Zarząd Dróg Miejskich w Gliwicach

ZDM-AB.054.52.2021

Zarząd Dróg Miejskich odpowiadając na pismo Pani Radnej z dnia 24.05.2020 r. w sprawie dodatkowych zapytań mieszkańców za pośrednictwem facebooka w temacie „Rozbudowy układu drogowego w obrębie stacji Gliwice – Łabędy” przekazuje odpowiedzi na zadane pytania:

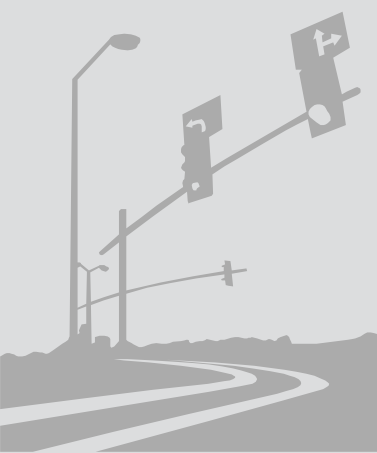
Jaką, zdaniem władz miasta, realną korzyść będą z tego mieli mieszkańcy? Czy to faktycznie wpłynie na jakość ich życia, że powstanie takie rondo, a perony zostaną przeniesione w inne miejsce?

Przedmiotowa inwestycja nie jest inicjatywą miasta – jest skutkiem inwestycji kolei polegającej na rozbudowie stacji kolejowej o kolejny peron, który zostanie zlokalizowany na obecnej jezdni ul. Przyszowskiej – i stąd konieczność przebudowy układu drogowego.

Wpływ inwestycji na jakość życia mieszkańców można rozpatrywać w trzech aspektach: minimalizacja barier w postaci zwiększenia skrajni drogowej wraz ze zmianą szerokości obiektów, zwiększenie płynności ruchu oraz zmiana zagospodarowania tego zaniedbanego miejsca.
